710 - INSP
 ISO/IEC 17020
 Origineel verslag

Verkoop [Afd 8.4.2]

Verslagnummer:
 21/04042025/45372/49337/1

Inspectie adres: Steenhuffelstraat 117, 1840
 Malderen (België)
 Type: Verkoop [Afd 8.4.2]

Elektrisch bord

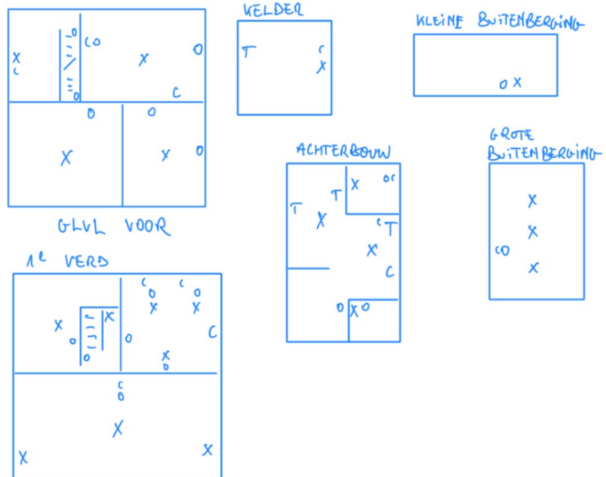
- Het eendraadsschema en situatieplan zijn niet aanwezig. - oAfd 3.1.2.1
 - Er is geen deur aan het bord. - oAfd 4.2.2.3; oAfd 4.2.2.1.b; oAfd 5.3.5.1
 - De kringen, de onderbrekingstoestellen en of de beschermingstoestellen zijn niet duidelijk en zichtbaar gekenmerkt. - Afd 3.1.3

- Hoofddifferentieelstroombeschermingsinrichting is niet aanwezig. - oAfd 4.2.4.3
 - De installatie is niet aangevuld met een differentieelstroombeschermingsinrichting met hoge of zeer hoge gevoeligheid. - oAfd 4.2.4.3

- De algemene scheidingschakelaar moet op het hoofdschakel- en verdeelbord geplaatst worden die gelijktijdige onderbreking mogelijk maakt van alle fasen, en eventueel van de nulgeleider. - oAfd 5.3.5.1.b

- De houders van de penautomaten zijn niet uitgerust met een kaliberstuk. - oAfd 5.3.5.5.a
 - Het gebruik van kabels van het type VTMB, VTLB en/of VTLMb is verboden in de vaste installatie. - Hfdstk 2.7; Afd 5.2.7; Afd 5.2.9
